2019) 건축기사 4주완성 3차 정오표[2019.2.15]

2019) 건축기사 4주완성 2차 정오표[2019.2.11.]

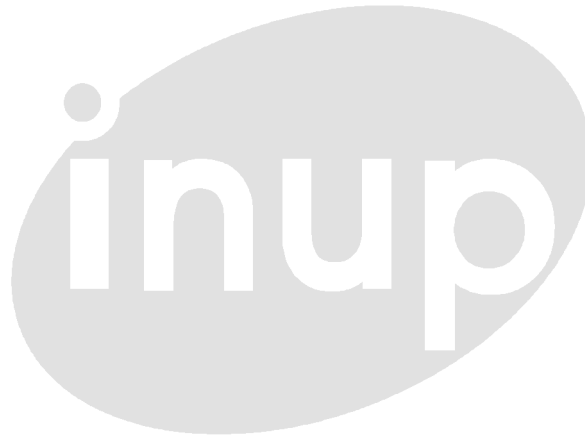
해당 페이지	정오 표 (파랑색 글씨-수정된 부분)
422페이지 기출 2번 해설	$=8+0-6=+2(\text{kN} \cdot \text{m})$
266페이지 48번 해설 이미지	<p>The diagram shows a frame with a horizontal beam AB and a vertical column BC. Support A is a fixed support, and support B is a roller support. A point load P is applied at the midpoint of beam AB. A uniformly distributed load is applied to column BC, starting from a value of $\frac{Pl}{2}$ at joint B and decreasing to 0 at joint C. The diagram includes formulas for the area of the triangular load distribution: $\frac{Pl}{4} \times \frac{l}{2} \times \frac{1}{2} \times 2 = \frac{Pl^2}{8}$ and $\frac{l}{2} \times \frac{2}{3}$.</p>
